**Комитет экспертов по перевозке опасных грузов  
и Согласованной на глобальном уровне системе  
классификации опасности и маркировки  
химической продукции**

**Доклад Комитета экспертов по перевозке опасных грузов  
и Согласованной на глобальном уровне системе  
классификации опасности и маркировки химической  
продукции о работе его девятой сессии,**

**Поправки к шестому пересмотренному изданию Руководства  
по испытаниям и критериям Рекомендаций Организации  
Объединенных Наций по перевозке опасных грузов  
(ST/SYAC.10/11/Rev.6 и Amend.1)**

**«Рис. 10.1: Общая процедура отнесения вещества или изделия к классу взрывчатых веществ и изделий»**

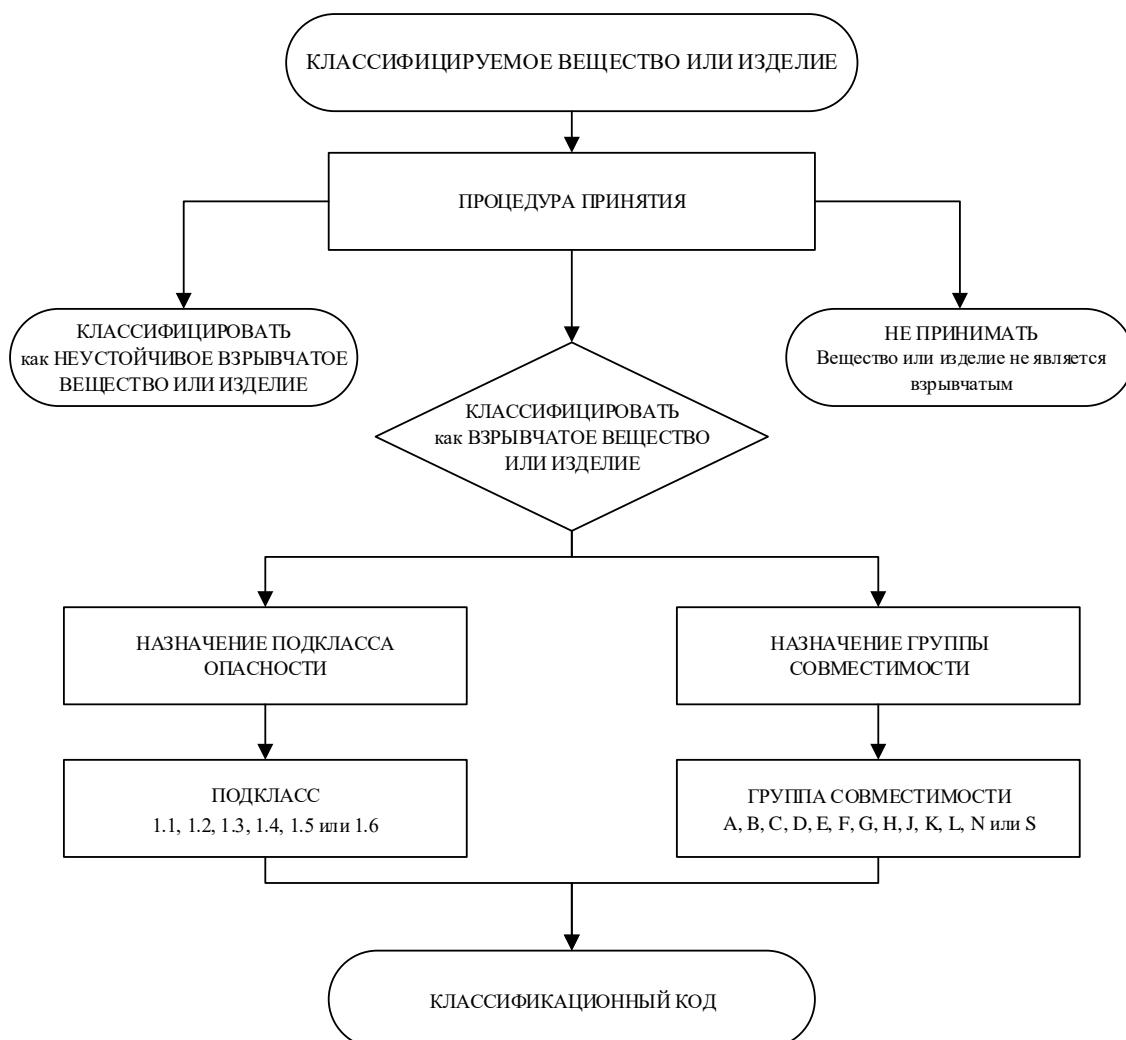
Рис. 10.1 Заменить рисунок и его заголовок следующим образом:

**«Рис. 10.2: Процедура временного принятия вещества или изделия в класс взрывчатых веществ и изделий**

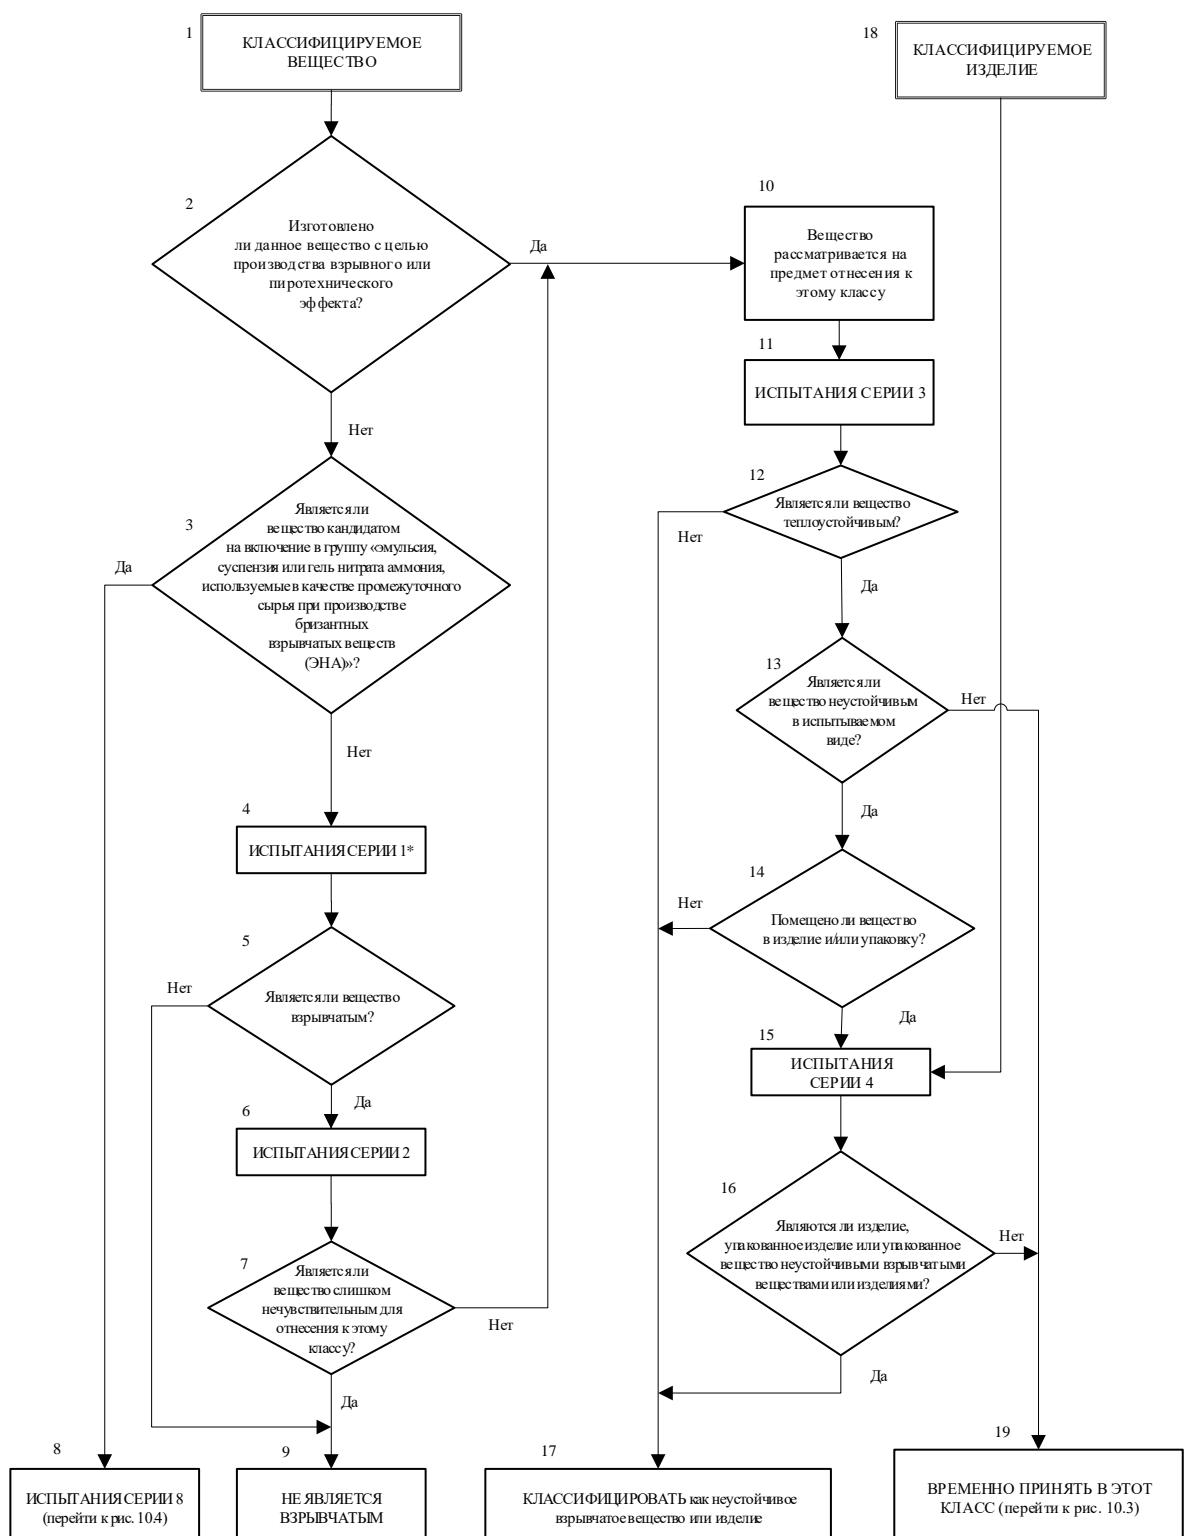
Рис. 10.2 Заменить рисунок 10.2 и его заголовок следующим образом:

**«Рис. 10.3: Процедура назначения подкласса в рамках класса взрывчатых веществ и изделий**

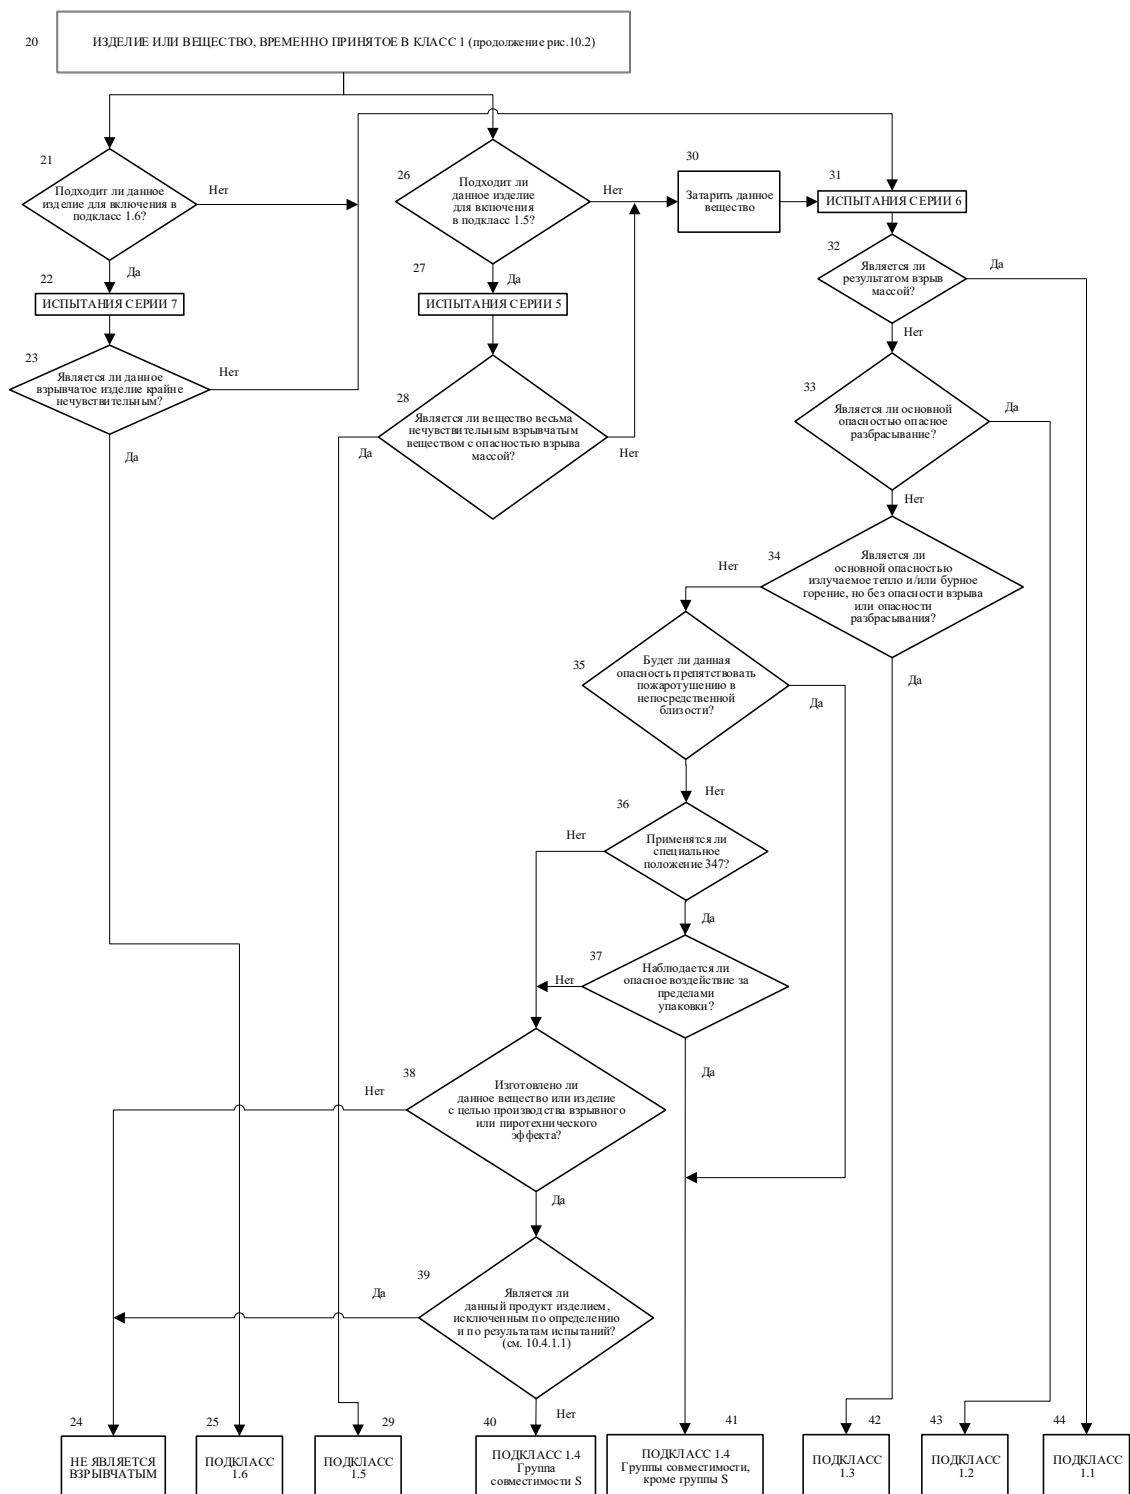
Рис. 10.3 Заменить рисунок и его заголовок следующим образом:

**«Рис. 10.4: Процедура в отношении эмульсии, суспензии или геля нитрата аммония (ЭНА), используемых при производстве бризантных взрывчатых веществ»**

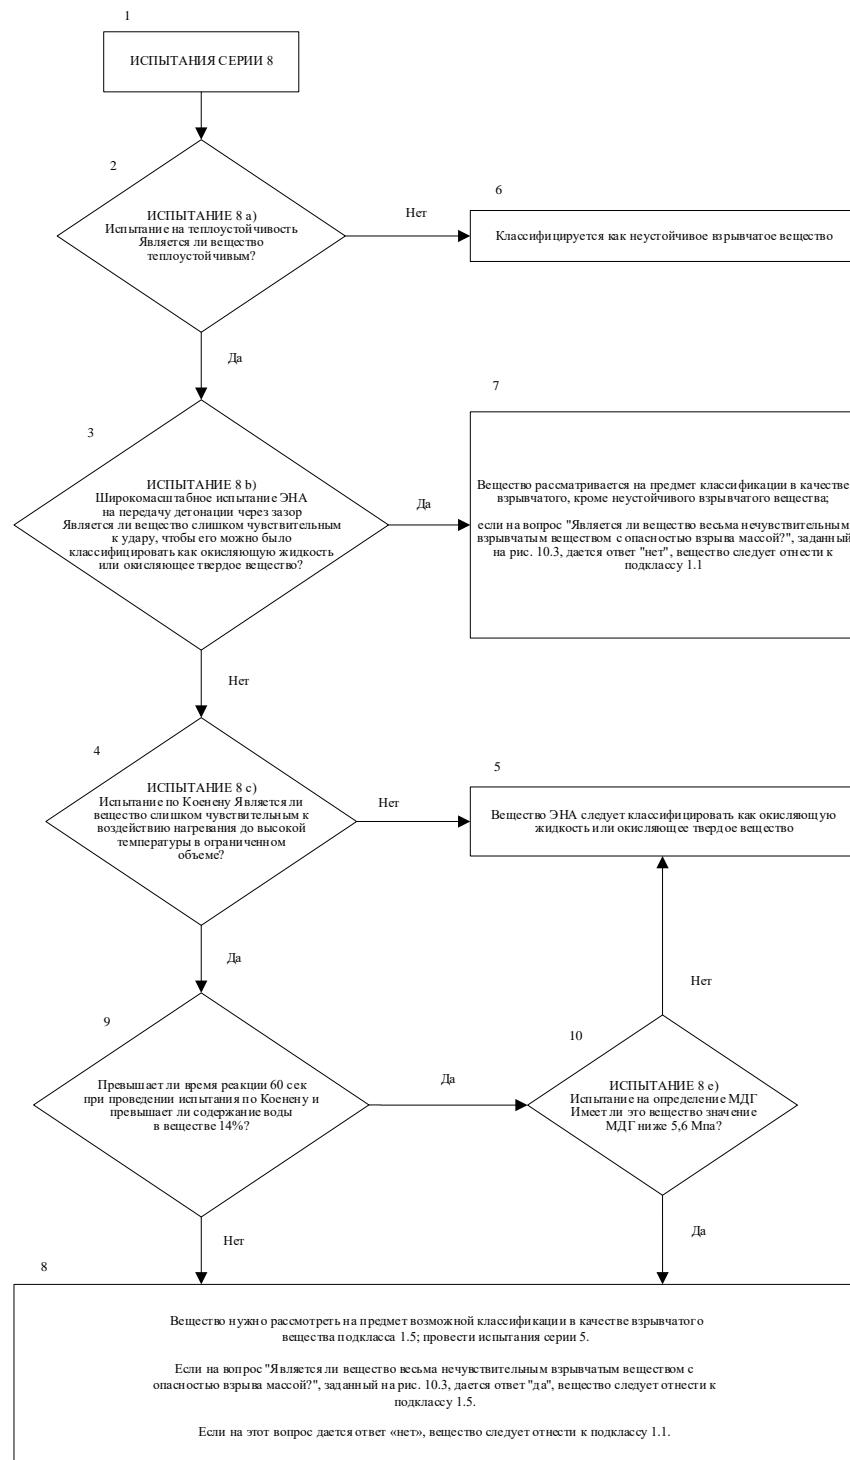
Рис. 10.4 Заменить нынешний рис. 10.4 на следующий:

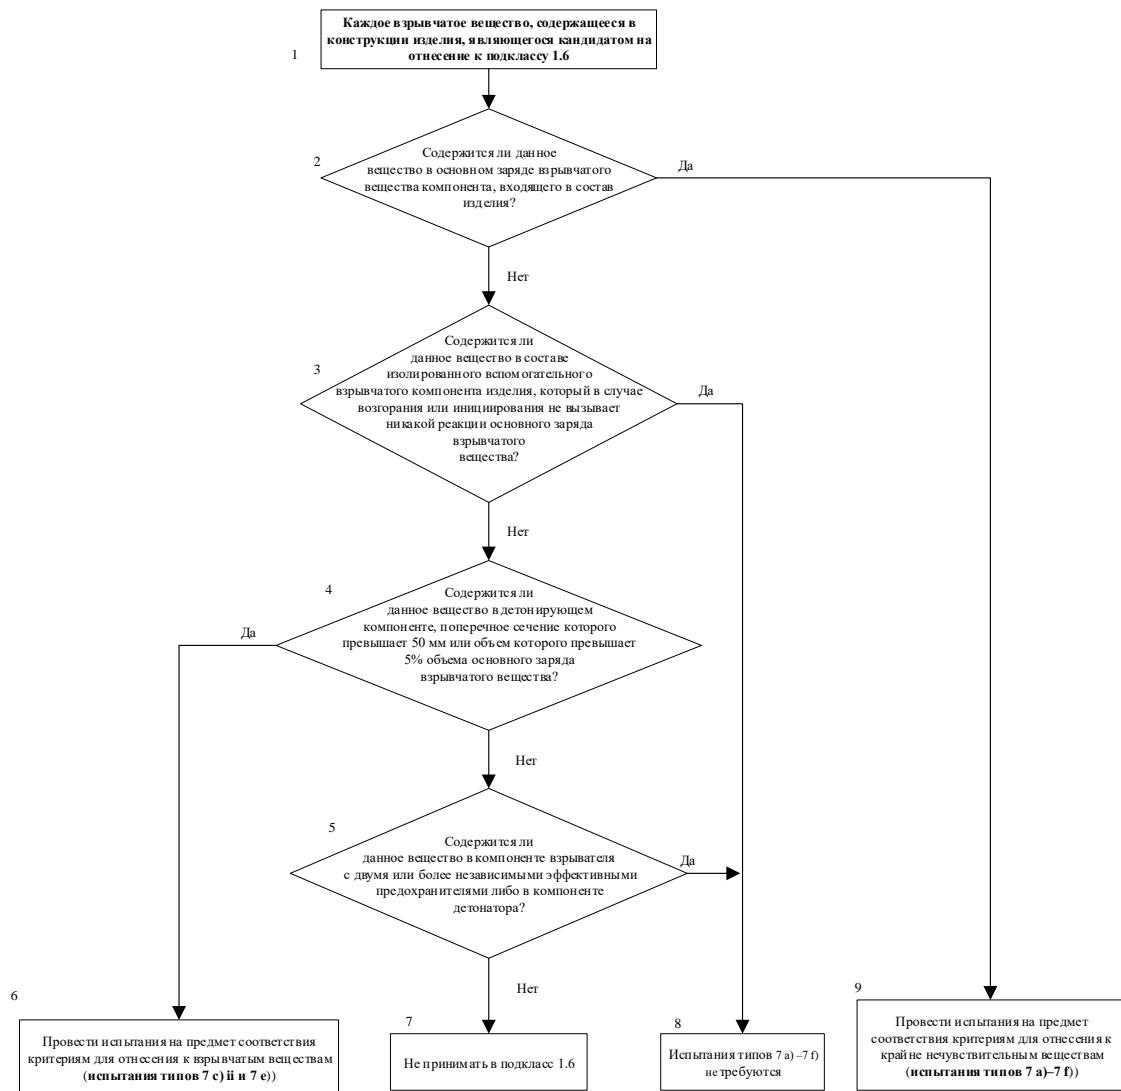
Рис. 10.5 Заменить нынешний рисунок на следующий:

**«Рис. 10.7 б): Процедура временного принятия мускусного ксиола в класс взрывчатых веществ и изделий**

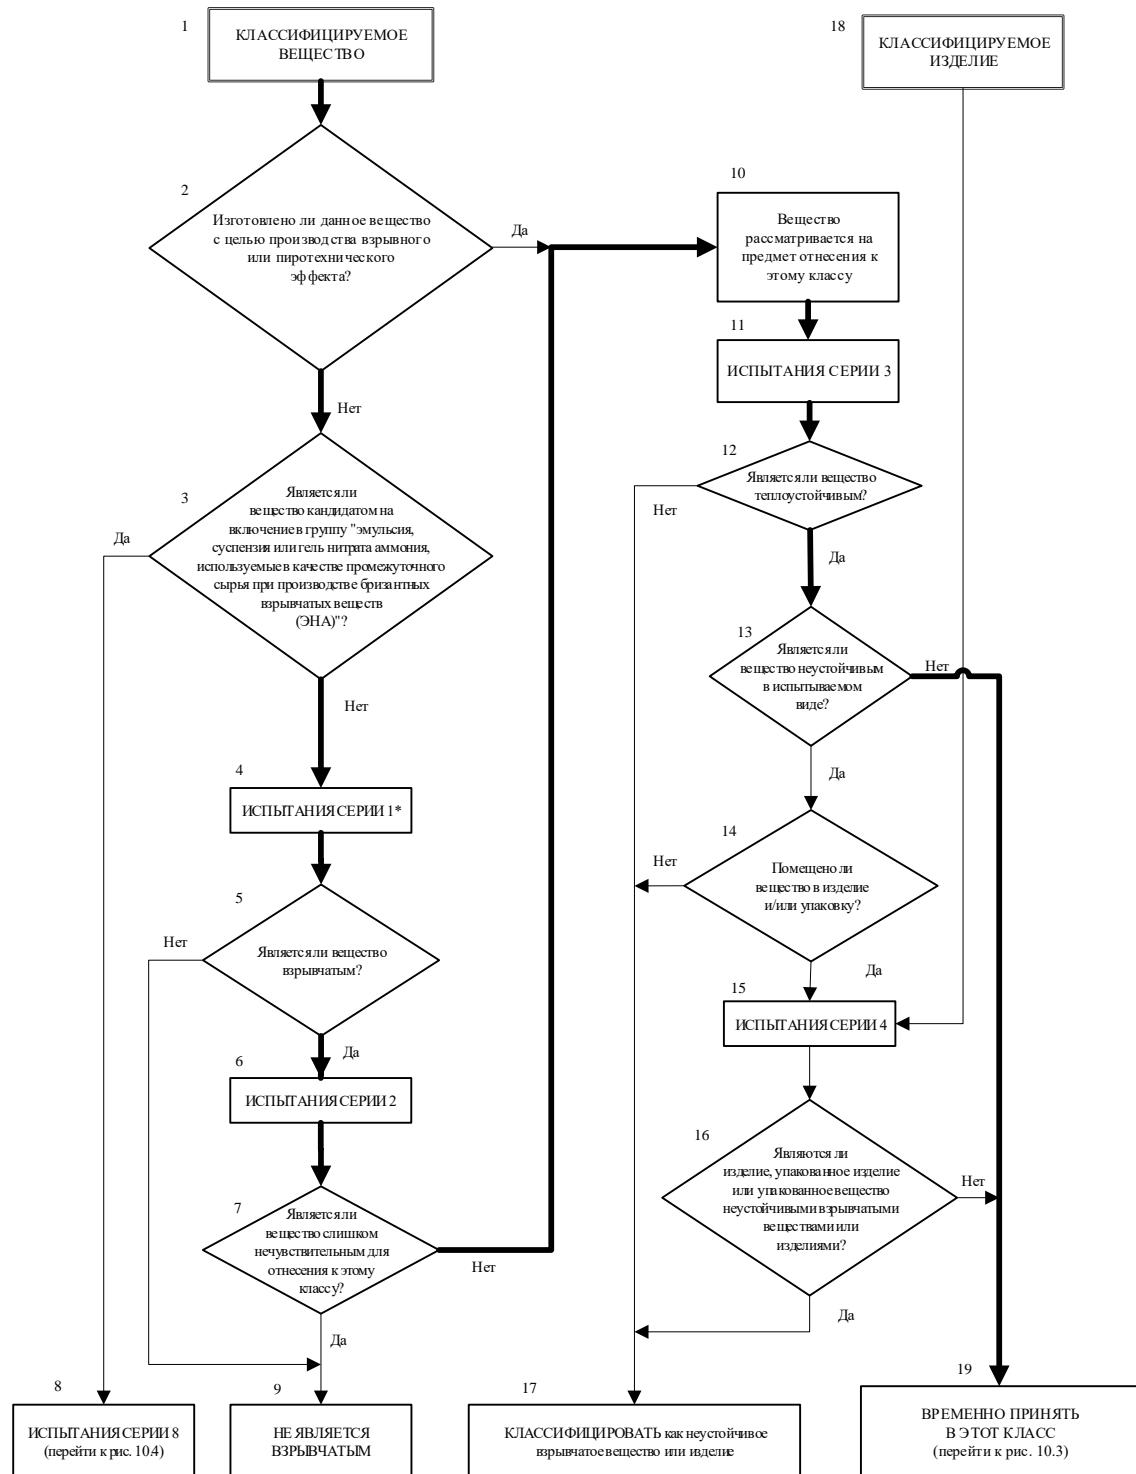
Рис. 10.7 б) Нынешний рисунок 10.7 становится рисунком 10.7 б) и изменяется следующим образом:

**«Рис. 10.7 d) Процедура исключения мускусного ксилола из класса взрывчатых веществ и изделий**

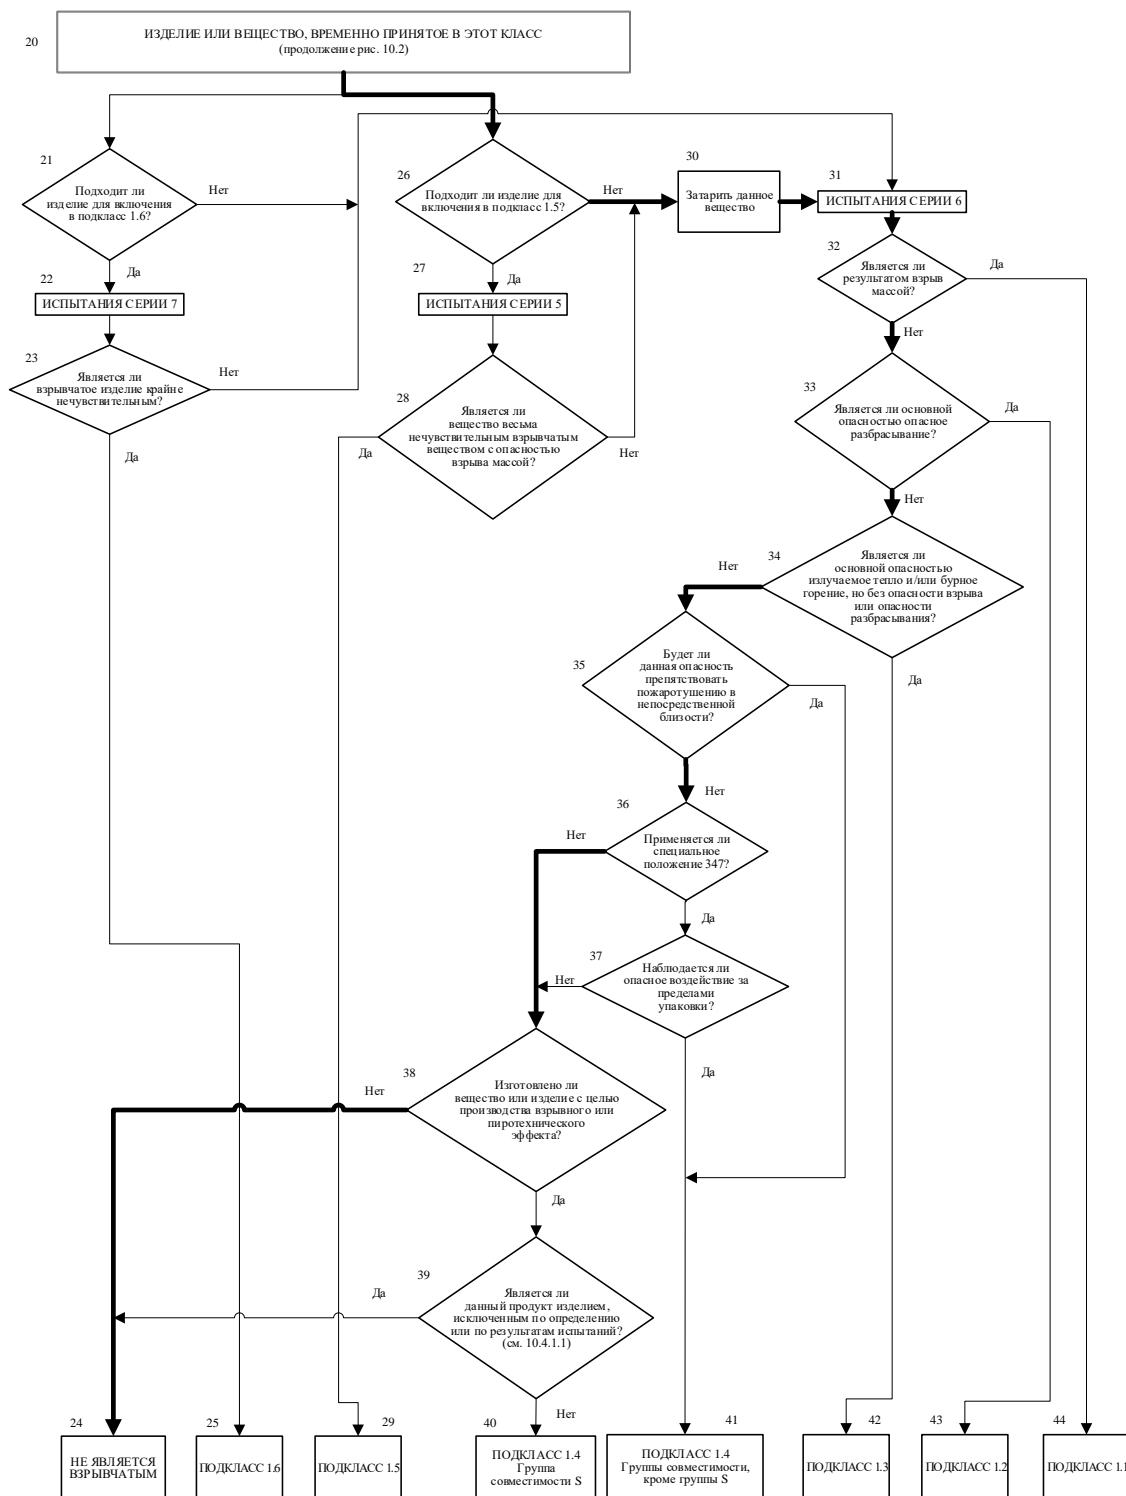
Рис. 10.7 d) Нынешний рисунок 10.9 становится рисунком 10.7 d) и изменяется следующим образом:
